和歌山平野地区(新溝支線水路下流部) 現地調査  
令和6年10月2日実施

令和5年度和歌山平野農地防災事業新溝支線水路下流部実施設計業務

## 2.4.4 現地調査後の外部技術者所見及び関係資料

(参考) 新溝支線水路第1工区の路線案

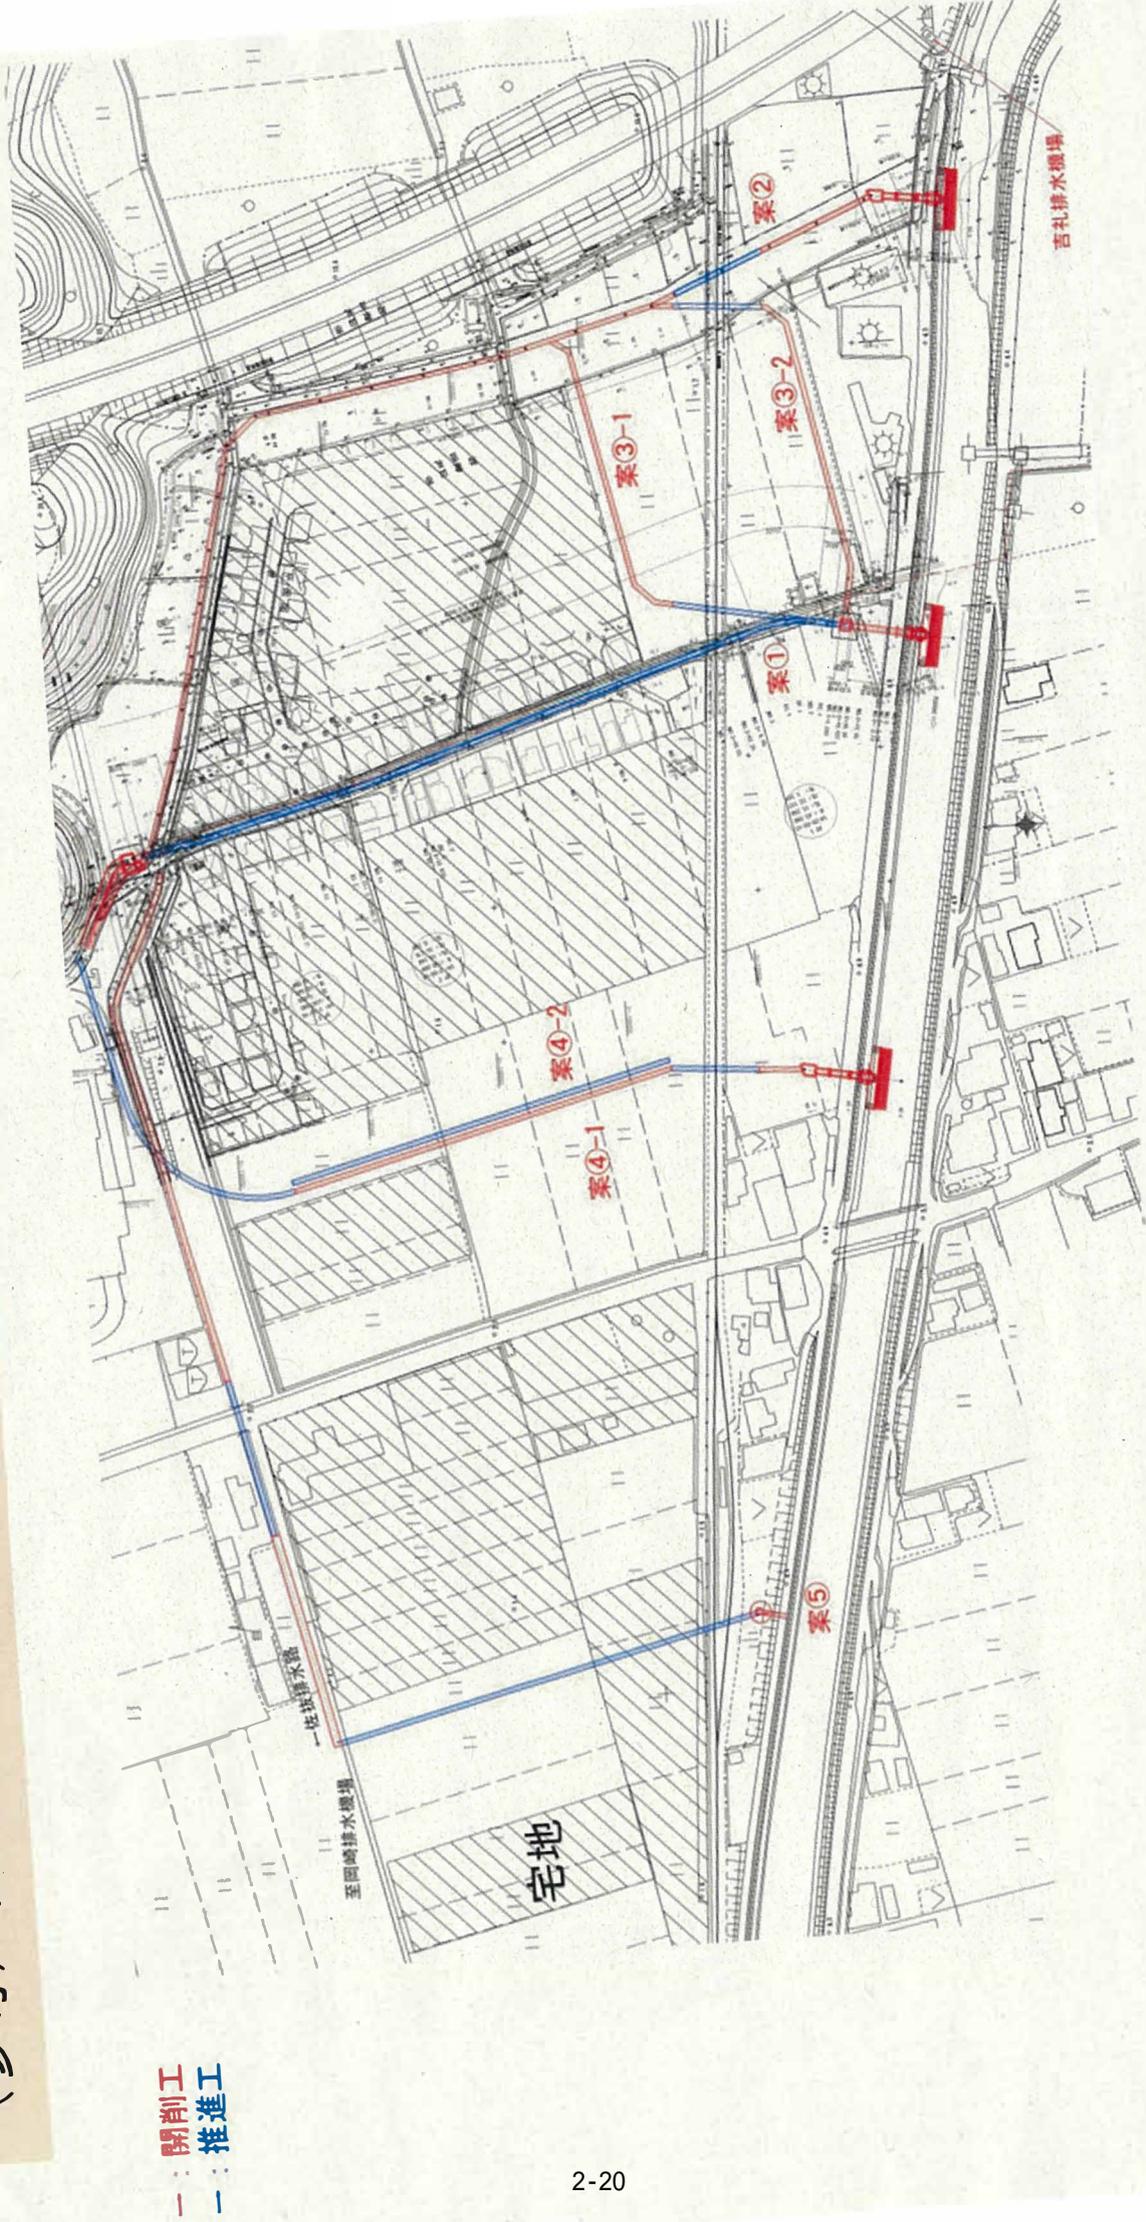
- ・ ルート選定のやり直しをしてはどうか。案③などがいいのではないか。
- ・ 推進機械から薬液注入を行いながら掘進することもできるが、工費が高くなる。
- ・ 阪和自動車道側に迂回するルート案が施工に対して確実性が高いと思う。
- ・ 様々な提案を出して計画しているのが分かりました。事業として後から手戻りが起きないような計画をしていただきたい。
- ・ 変更後の推進工事概算工事費は他のルートより高くなるのではないのでしょうか。
- ・ 和歌山電鉄軌道横断箇所は、橋梁以外の部分の方が良いと思う。
- ・ 軌道への影響を解析しているが、他に防護工は考えられないか。

# 試掘調査縦断面図

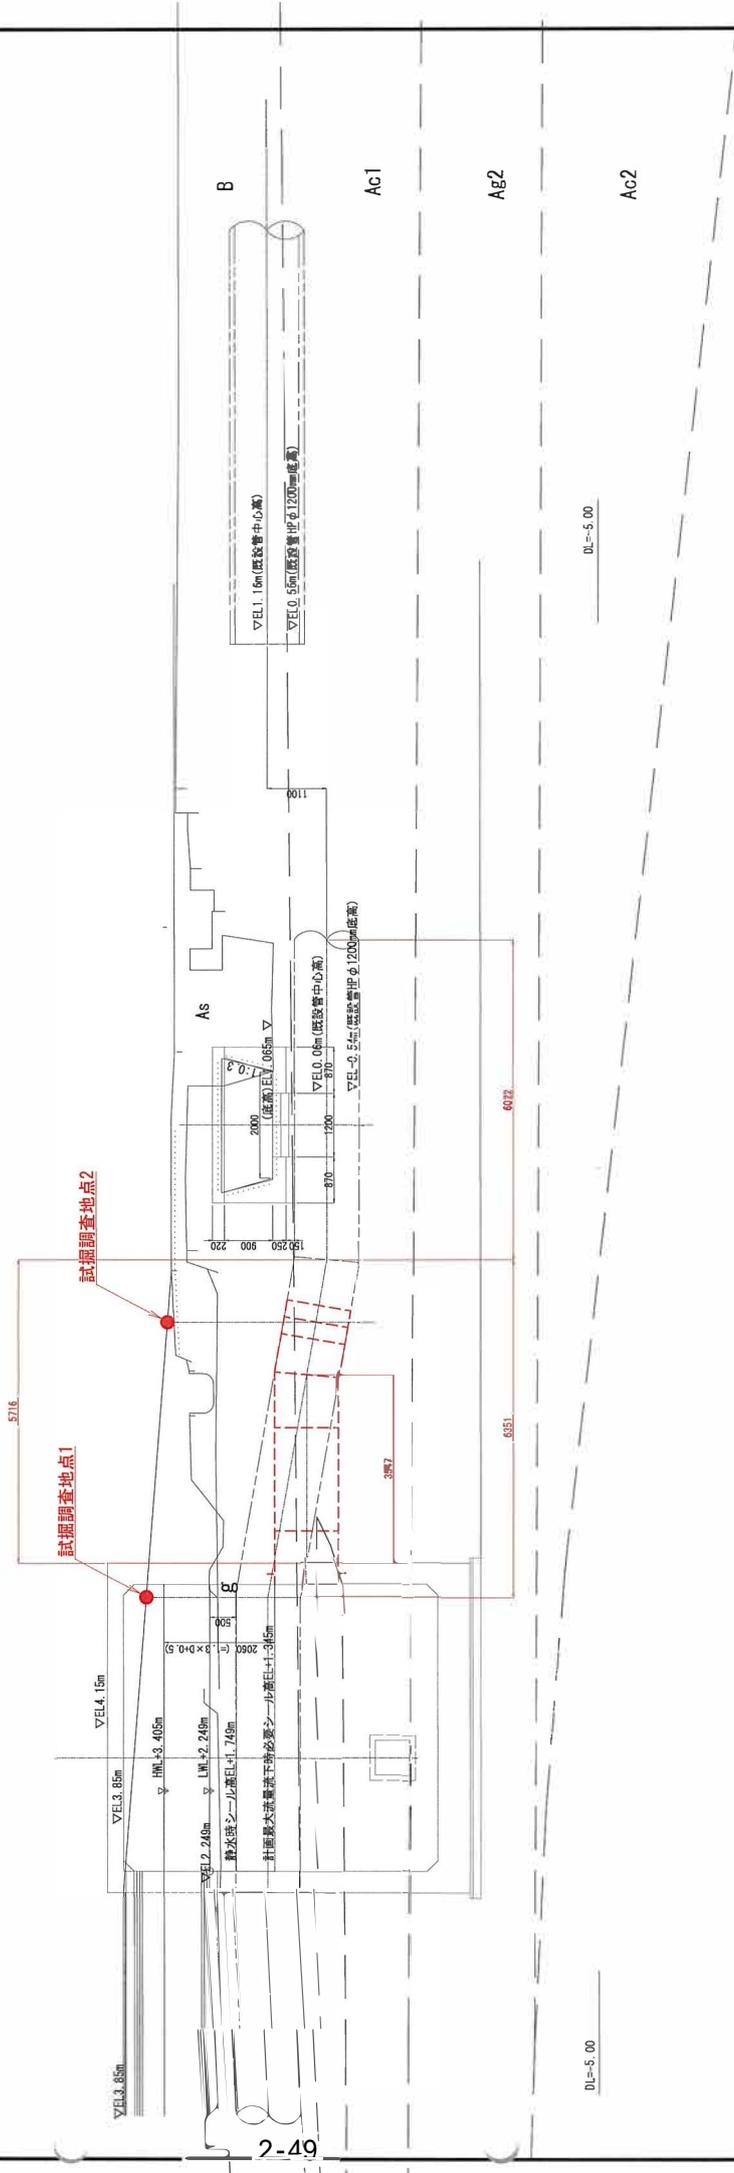
No.	対象	課題・留意点	所見
①	案1		
1	発進立坑 (分水槽)	地表面に勾配があり高低差がある。	平坦な施工基面の造成（盛土等）が必要となる。
2		近傍に民家がある。	騒音対策、振動対策の検討が必要である。 (残土処理、積込み運搬)
3		推進工事の発進ヤードが狭小である。	資機材運搬車両の出入り、仮置きスペース、重機配置の検討が必要である。
4		泥質片岩の対策	土留め工法の検討。
5		立坑築造施工中に土留めの変形、背面沈下が懸念される。	変位確認、影響検討、対策の検討を行わなければならない。
6		土留め下端に岩盤が干渉する。	土留め工法の選定検討（クラッシュパイル等）が必要となる。
7	推進工	佐抜排水路の機能・健全性確保が重要となる。	排水路の下を通過、変状が発生しないか。
8		発進から20m区間（岩盤⇒Ac層）で、岩盤に乗り上げる現象が発生する。	R5-B2～No.2 間で土質調査の追加が必要と思われる。（岩盤傾斜の把握のため）
			岩盤の硬さの把握が必要だと思う。
			⇒硬い場合はビット検討を必要とする。 岩が硬くなければ、標準の先行ビットで掘進可能な場合もある。
9		推進杭間地表の道路際の水路に一部区間に梁があった。	水路が補強されており、地表面が軟弱であることを示しているのか。地盤変状発生区間ではないだろうか。
10		和歌山電鉄の杭の下端について情報の信頼性に不安がある。	杭の深さを確認できない。 横断部分は、線閉で夜間施工を行うことも考えられる。
11			杭がない場所を通過すれば土被りを浅くできないだろうか。
12		鉄道の下を通過することから近接協議が必要となる。	近接施工協議による施工上の制約は他にないか。
13		鉄道の近くに立坑を設置する必要がない。	リスクは通過施工のみとなる。案2, 3の立坑の施工や変位によるリスクは解消される。
14	到達立坑	河川側から工事用車両の出入りが可能である。	推進区間上に施工ヤード（借地）が不要、周辺住民への生活に影響が少ない。
②	案2, 3		
1	和歌山電鉄 近傍施工	鉄道の近傍での立坑設置撤去作業が発生する。	鉄道支障（クレーン転倒等）で施工制限がないか。軌道への影響の検討が必要となる。
